Regione Siciliana
Presidenza della Regione Siciliana
Autorità di Bacino del Distretto Idrografico della Sicilia

Aggiornamento del Piano Stralcio di Bacino
per l'Assetto Idrogeologico (P.A.I.)
(Art. 68 commi 4bis e 4 ter del D.Lgs. 3 Aprile 2006, n. 152 e ss. mm. ii.)

Previsione di Aggiornamento

RELAZIONE
COMUNE DI MESSINA

Fig. 1 – Modifiche definite con lo studio della pratica 1

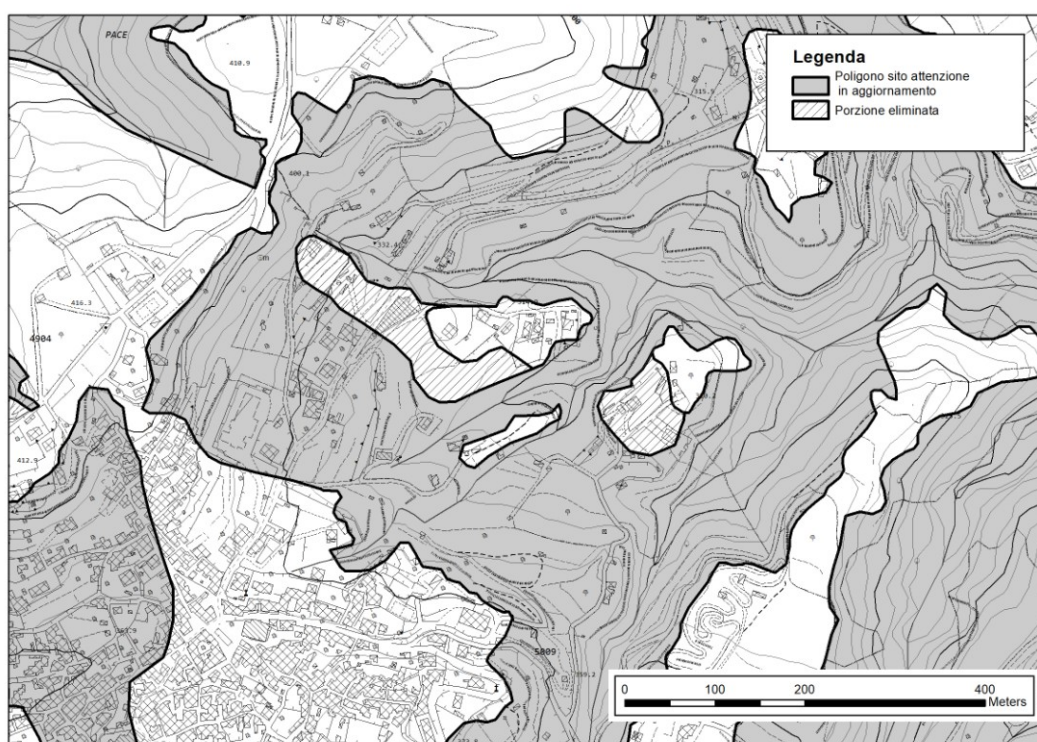
Dal riesame della condizione morfologica, il tecnico ha quindi ridotto l'area di alimentazione e ricalcolato la propagazione della colata detritica potenziale con le formule dello studio ENEA 2013.

I risultati hanno verificato che la propagazione interessa solamente il versante a monte della strada; la distanza di propagazione massima della potenziale colata rapida è pari 9,42 m circa, con punto di

inizio dalla quota di valle dell'area circoscritta nel sito come possibile area di distacco (P.I.C. valle); la distanza che intercorre tra il P.I.C. valle e la struttura in studio è di circa 23,28 m, per cui il franco utile ottenuto tra la distanza massima di propagazione della potenziale colata rapida e il sito in studio, è di circa 13,85 m.

E' stato quindi dimostrato, con attestazione del tecnico, che i punti di innesco indicati dallo studio ENEA 2013 non sono tutti in posizione naturale ma alcuni sono in corrispondenza di salti morfologici artificiali e non hanno la capacità di determinare una colata rapida significativa che possa raggiungere la zona del progetto.

Con le indicazioni dello studio si è potuto ripеримetrare il sito di attenzione come illustrato nella figura 1.

Fig. 2 – Modifiche definite con lo studio della pratica 2

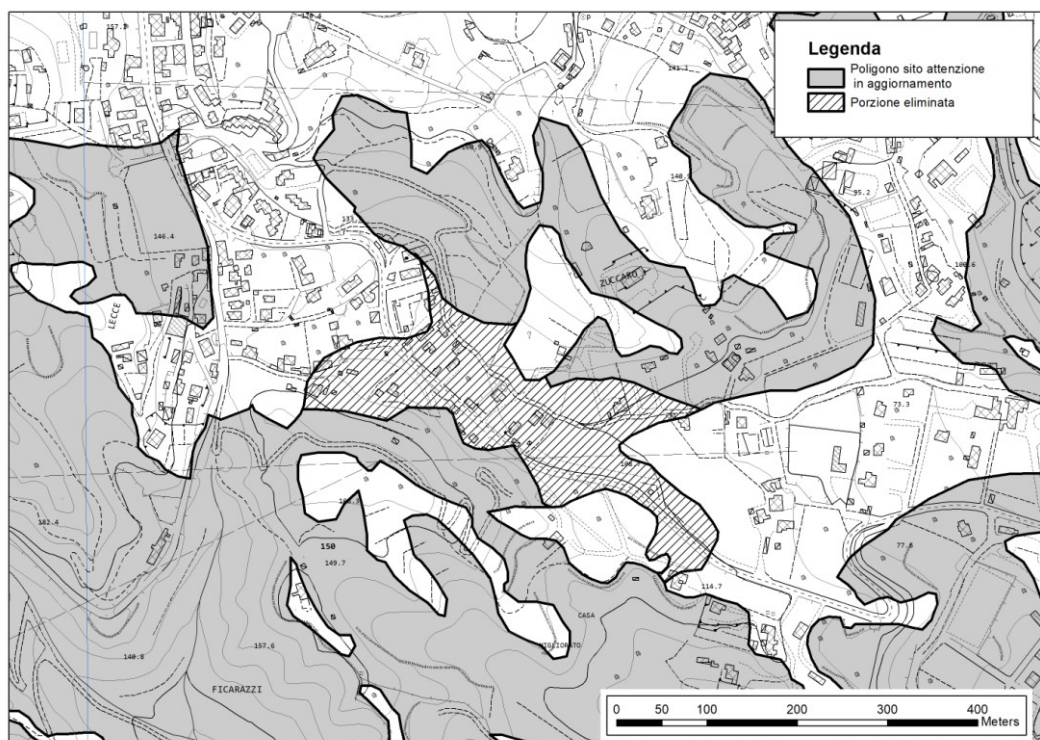
Il risultato dell'applicazione del metodo indicato nello studio ENEA evidenzia che la distanza tra il punto di innesco e l'area di interesse progettuale è di oltre 60 m mentre la distanza di propagazione della colata di progetto è di 47 m. Per cui si può escludere l'interferenza tra le opere da realizzare e la propagazione delle colate rapide potenziali.

Le considerazioni illustrate dallo studio hanno permesso di individuare le correzioni del limite del sito di attenzione come illustrate nel seguente stralcio di figura 2.

Fig. 3 – Modifiche definite con lo studio della pratica 3

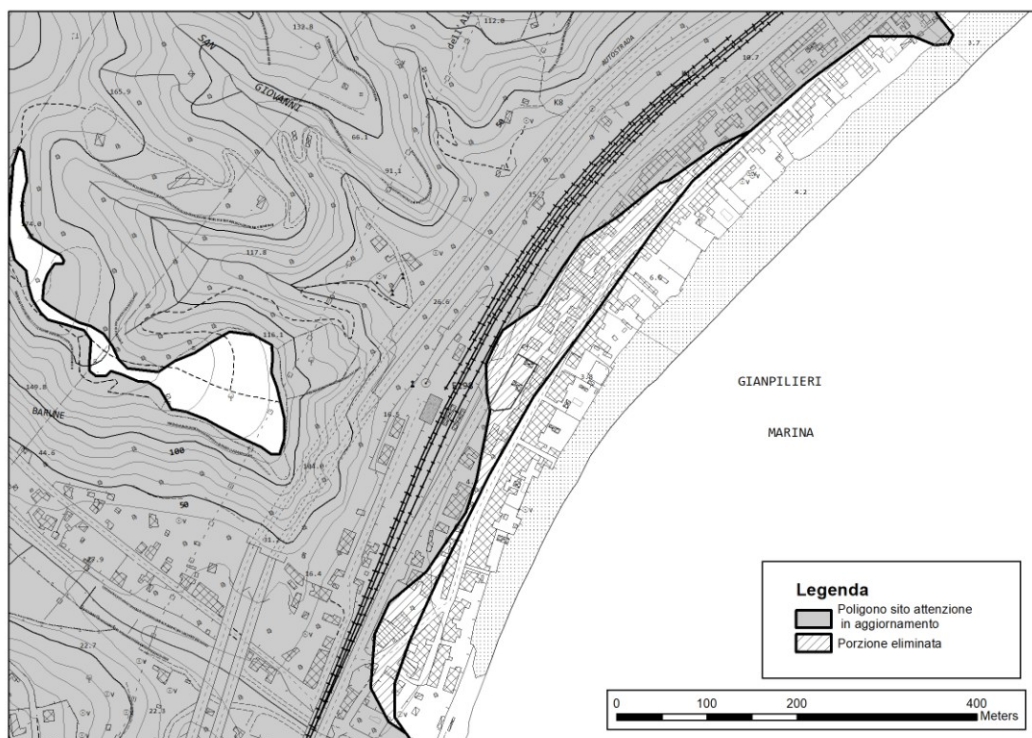
Nel caso in cui si considera un metro di spessore del materiale mobilizzabile, la colata detritica simulata ha una propagazione simulata che si estende fino al margine della sede dei binari ferroviari ad una quota intorno a 16 metri s.l.m., e ad una distanza di oltre 90 metri dal fabbricato.

Nel caso della situazione con spessore 2m, la colata detritica simulata, ha una propagazione che si estende fino ad occupare la strada S.S. 114 (Messina -Catania) ad una quota intorno a 10.5 metri s.l.m., e ad una distanza di oltre 50 metri dal fabbricato.

E' stato quindi dimostrato che i punti di innesco indicati dallo studio ENEA 2013 non hanno la capacità di determinare una colata rapida in grado di raggiungere la zona del fabbricato in condono edilizio.

Le indicazioni dello studio con simulazione della colata di progetto è stato valutato positivamente ai fini della modifica del poligono del sito di attenzione, con le determinazioni illustrate nel seguente stralcio cartografico.

Fig. 4 – Modifiche definite con lo studio della pratica 4

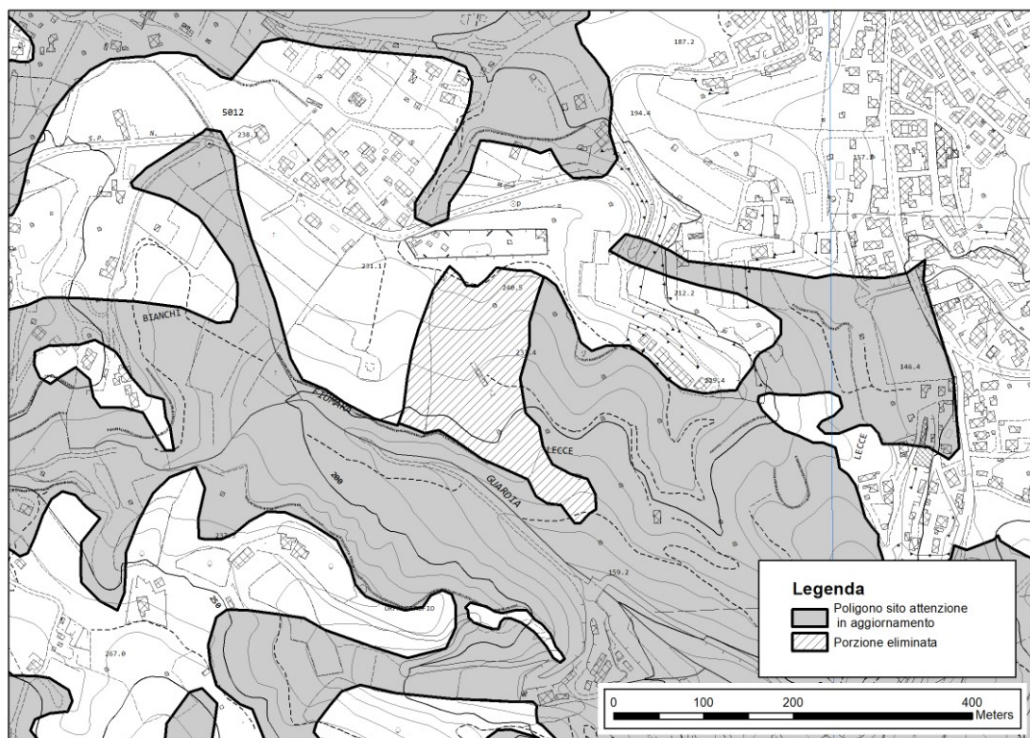
Le sistemazioni del terreno previste per l'ampliamento della zona sud determineranno l'asportazione completa del tratto iniziale del pendio, laddove sono ubicati gli inneschi da cui deriva la definizione del sito di attenzione.

Le attività di cantiere di fatto andranno ad eliminare l'eventuale pericolosità geomorfologica derivante dalla presenza di una scarpata avente le funzioni di zona di innesco di colate rapide, che in ogni caso avrebbero uno sviluppo verso valle senza interferire con il cimitero.

Pertanto, sulla base delle conclusioni del tecnico che esclude, per eliminazione morfologica del sito di attenzione, ogni possibilità di impatto tra le determinazioni del P.A.I. e il progetto in esame, si è modificato il poligono del sito di attenzione, come illustrato in figura 4.

Fig. 5 – Modifiche definite con lo studio della pratica 5

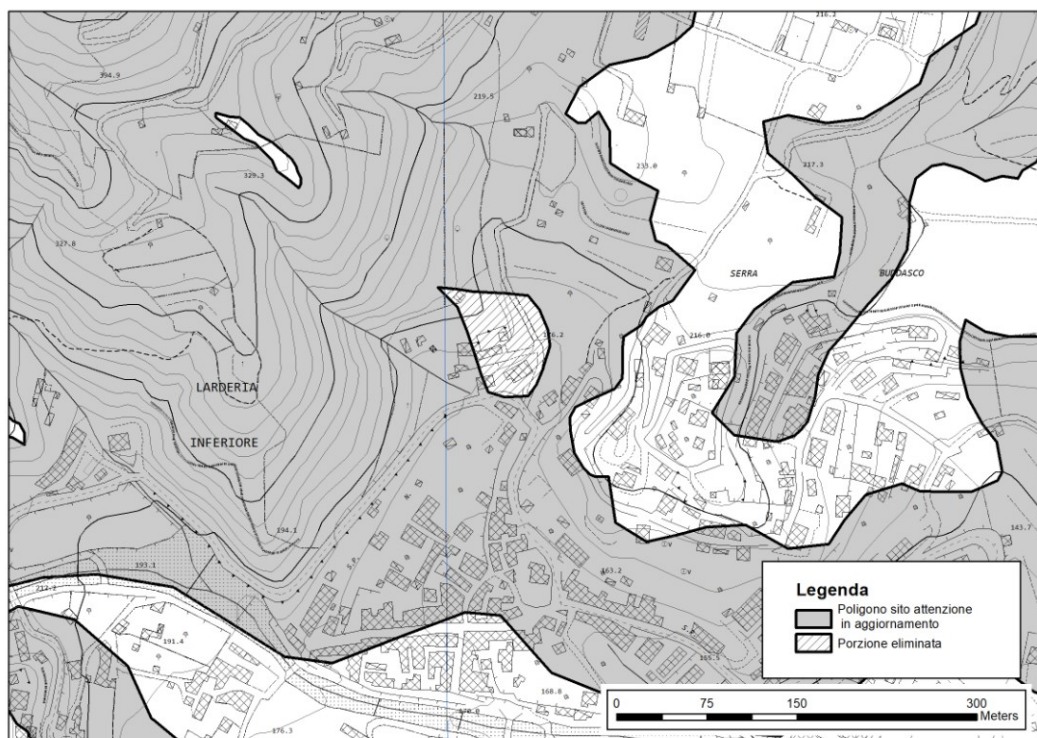
Per il fabbricato in esame invece la simulazione conferma che lo stesso non viene interessato dal flusso della colata di progetto.

Lo studio di compatibilità geomorfologica, con la simulazione degli eventi di colata rapida incanalata, ha accertato che il sito del fabbricato non viene interessato dai materiali trascinati a valle lungo l'asta torrentizia, in ragione della sua posizione morfologica "riparata" rispetto le direttrici del fenomeno di dissesto.

In base ai risultati dello studio allegato alla pratica di compatibilità geomorfologica, è stato possibile effettuare la variazione del sito di attenzione come illustrato nel seguente stralcio cartografico.

Fig. 7 – Modifiche definite con lo studio della pratica 7

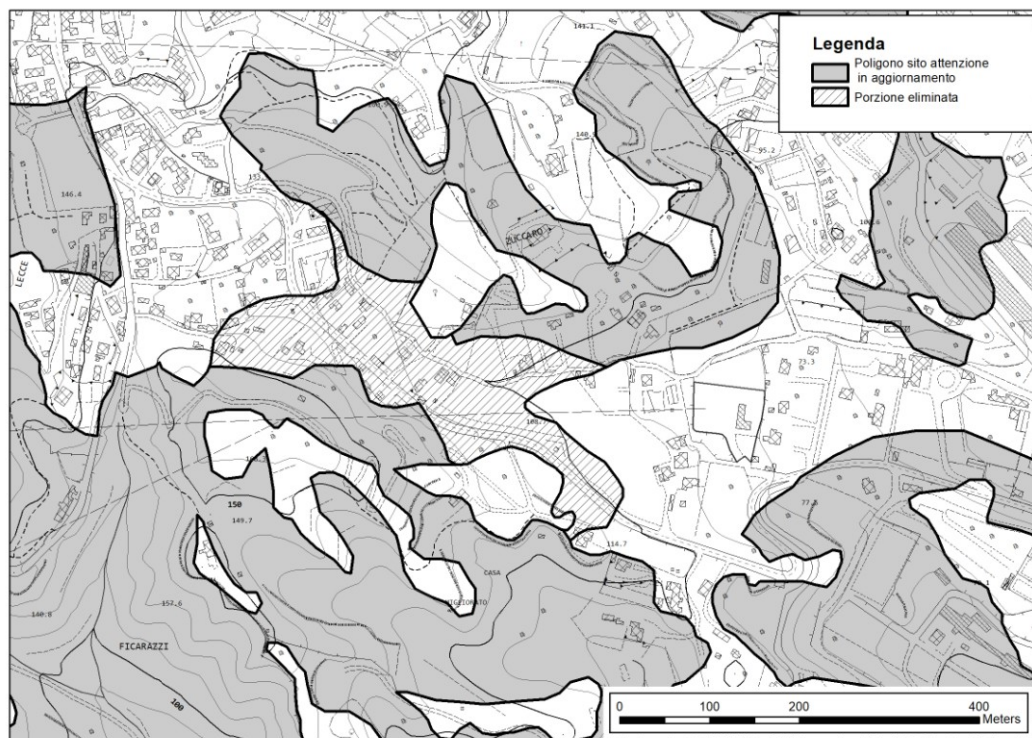
La parte a monte dell'area, indicata nel Piano stralcio per l’Assetto Idrogeologico (PAI) del territorio comunale di Messina come area sorgente dei punti di innesco delle colate rapide, è antropizzata sia per la presenza fabbricati ad uso residenziale, di pratica agricola, di terrazzamenti, di impianti arborei, strade comunali e SP 45, determinando di fatto l’artificialità delle pendenze maggiori o la copertura dei tratti di versante indicati come area sorgente.

Alla luce delle informazioni prodotte, si può dedurre che i versanti a monte della proposta lottizzazione, hanno condizioni morfologiche e uso antropico che non permette lo sviluppo di colate rapide significative o che possano interessare il sito progettuale e di conseguenza si è modificato il poligono del sito di attenzione come illustrato in figura 7.

Fig. 8 – Modifiche definite con lo studio della pratica 8

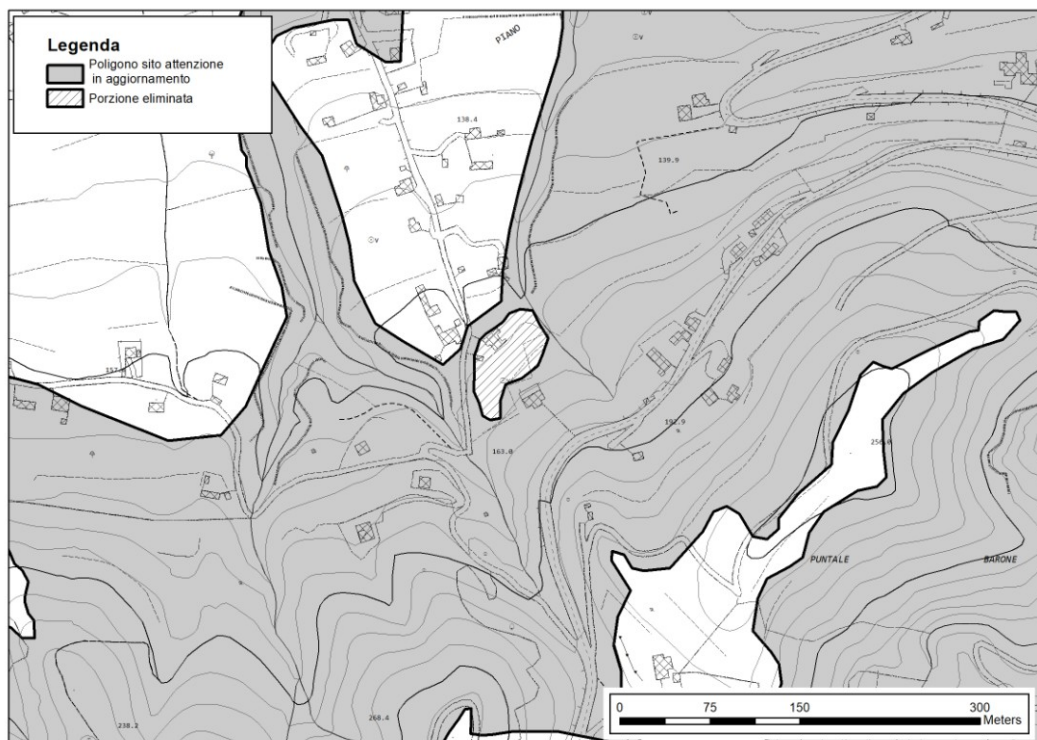
La simulazione effettuata, risulta coerente con quanto richiesto per gli studi di pericolosità delle colate rapide e ha dimostrato che il fabbricato oggetto dell'analisi non è coinvolto da un possibile fenomeno di colamento rapido. Tale condizione risulta ulteriormente ridotta dalle buone condizioni morfologiche e di sistemazione agricola dell'intero lotto di terreno.

Pertanto, sulla base delle indicazioni dello studio, si è modificato il poligono del sito di attenzione, come illustrato in figura 8.

Fig. 10 – Modifiche definite con lo studio della pratica 10

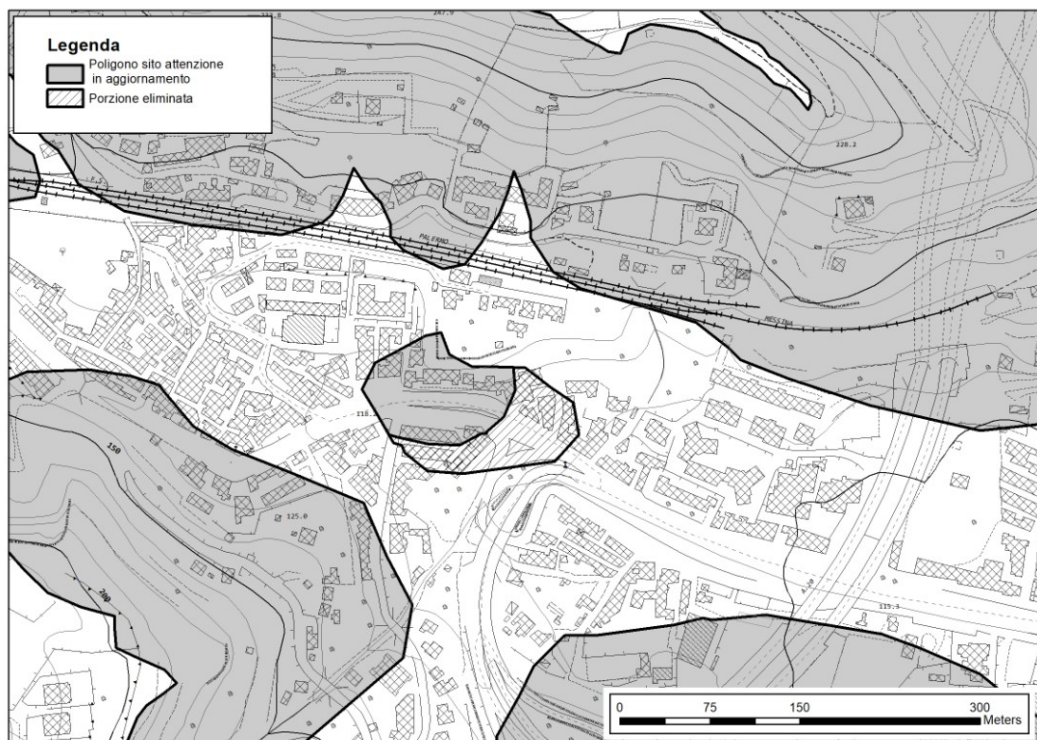
Il geologo ha quindi eseguito una valutazione della colata di progetto, utilizzando le formule di propagazione definite dallo studio ENEA 2013. I risultati della simulazione hanno stabilito che la colata si arresta alla base del versante dove risulta limitata, oltre che dalle sue caratteristiche volumetriche, da una schiera di fabbricati e dalla viabilità. Il sito in esame è distante oltre 25 metri dalla base del versante e pertanto nelle conclusioni il geologo afferma che l'area di sedime del progetto risulta esterna alla pericolosità definita dal poligono del sito di attenzione avente sigla SA-102-5MS-007.

Di conseguenza risulta sovrastimata la propagazione delle colate rapide nel versante a nord ovest del fabbricato in esame e quindi è stato modificato il limite inferiore del sito di attenzione nell'area esaminata come illustrato in figura 10.

Fig. 11 – Modifiche definite con lo studio della pratica 11

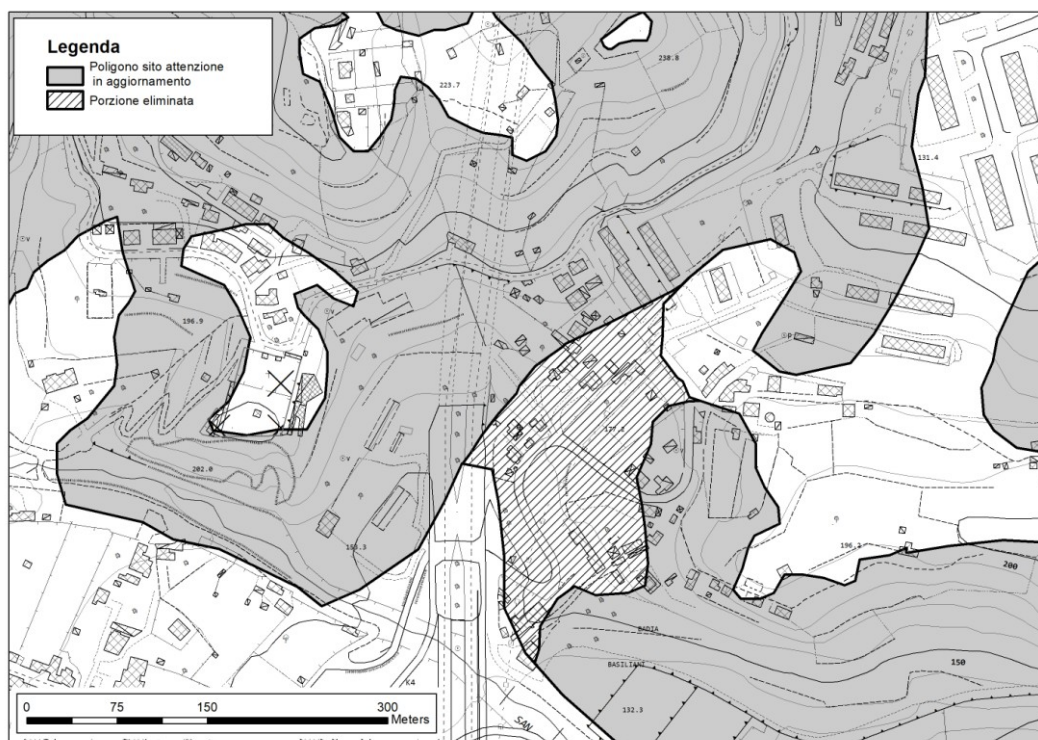
In particolare è stata simulata una colata dai punti di innesco più vicini al sito di progetto, risultante 15 m verso valle, mentre la distanza tra l'area di interesse progettuale ed il punto di innesco è di circa 34 m, pertanto il geologo afferma che si può escludere l'interferenza tra l'area in studio e la propagazione delle colate rapide potenziali.

In base ai risultati dedotti dallo studio allegato alla pratica di compatibilità geomorfologica, è stato possibile effettuare la variazione del limite del sito di attenzione come illustrato in figura 11.

Fig. 12 – Modifiche definite con lo studio della pratica 12

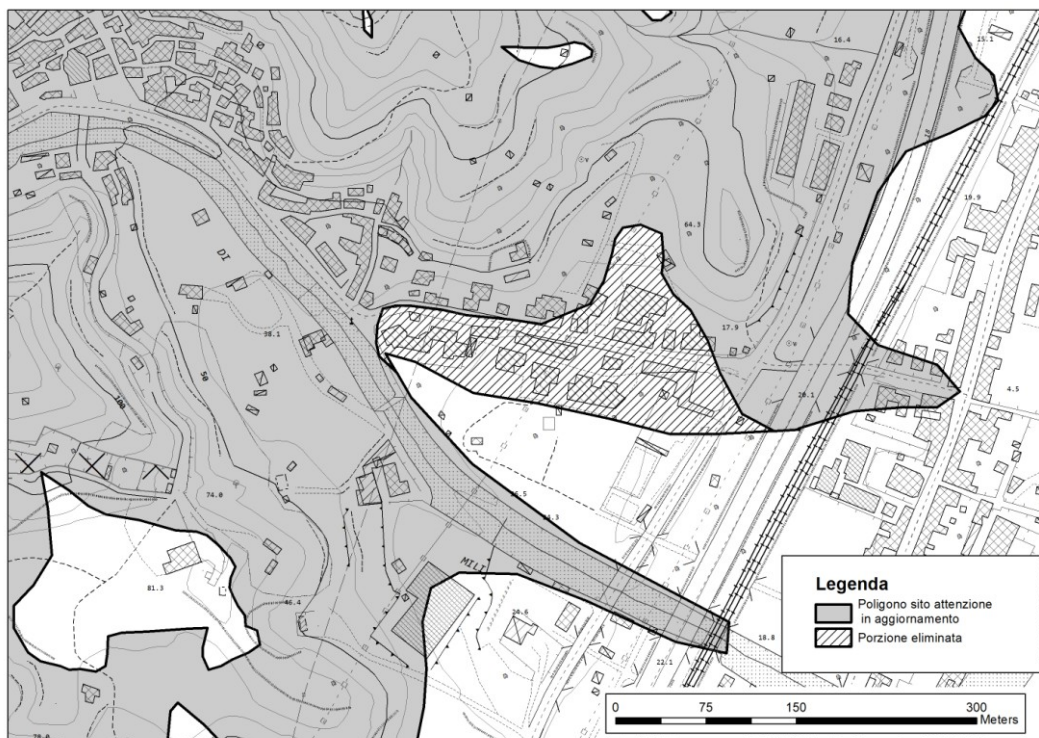
Per quanto riguarda la pericolosità del sito individuato per la costruzione residenziale, il geologo ha dettagliatamente affrontato la fase 0 dello studio di caratterizzazione delle colate rapide, verificando che la presenza di punti di innesco a suscettibilità elevata e molto elevata, nel pendio posto a nord ovest del sito in esame, sia effettivamente dovuta alle caratteristiche geomorfologiche e non a modifiche antropiche.

Il geologo ha quindi eseguito una valutazione della colata di progetto, utilizzando le formule di propagazione definite dallo studio ENEA 2013. I risultati della simulazione hanno stabilito che la colata si arresta alla base del versante dove risulta limitata, oltre che dalle sue caratteristiche volumetriche, da una schiera di fabbricati e dalla viabilità. Il sito in esame è distante oltre 50 metri dalla base del versante e pertanto si è potuto ripерimetrare il sito di attenzione con le forme illustrate nello stralcio di figura 12.

Fig. 13 – Modifiche definite con lo studio della pratica 13

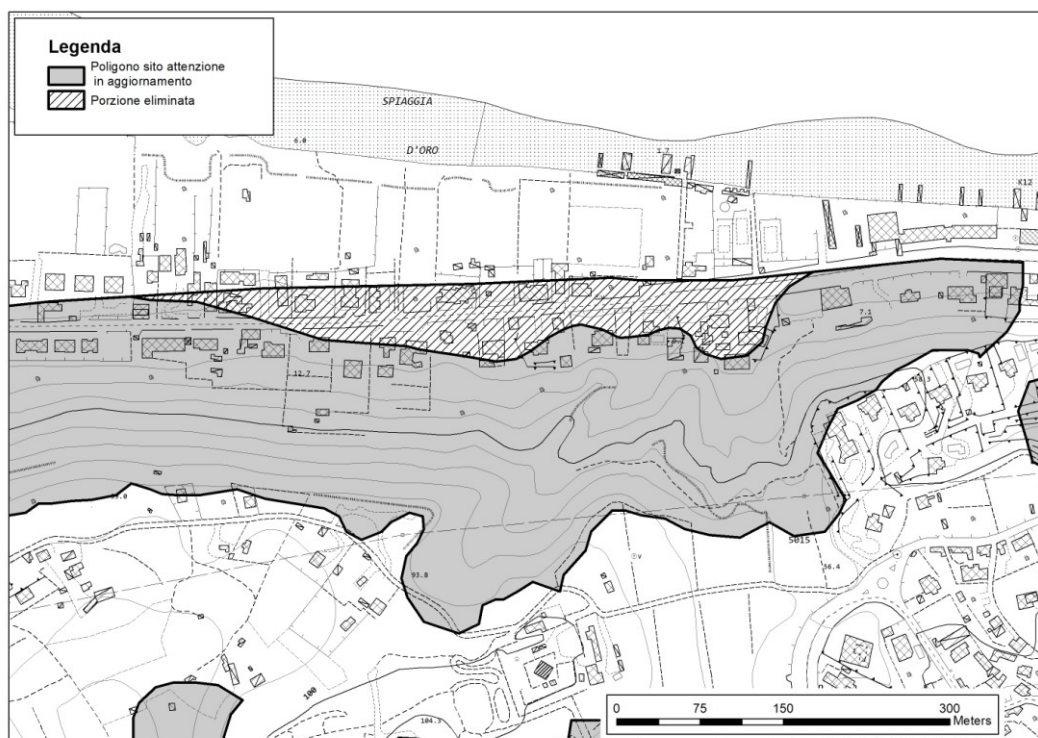
Si è assunto come scenario di simulazione, quello il cui valore dello spessore della coltre mobilizzabile è pari a 0.50 m. Questa ipotesi di simulazione è cautelativa, considerato che durante i sopralluoghi il geologo ha rilevato che la coltre di alterazione superficiale ha spessore non superiore ai 0.20 metri.

La colata detritica simulata ha run out che si estende fino al muro di contenimento che ne arresta il percorso, ad una quota intorno a 18.5 metri s.l.m., e ad una distanza di circa 30 metri dal fabbricato;

La simulazione effettuata, risulta coerente con quanto richiesto per gli studi di pericolosità delle colate rapide e ha dimostrato che il fabbricato oggetto dell'analisi non è coinvolto da un possibile fenomeno di colamento rapido. Nella figura 13 lo stralcio con le modifiche proposte.
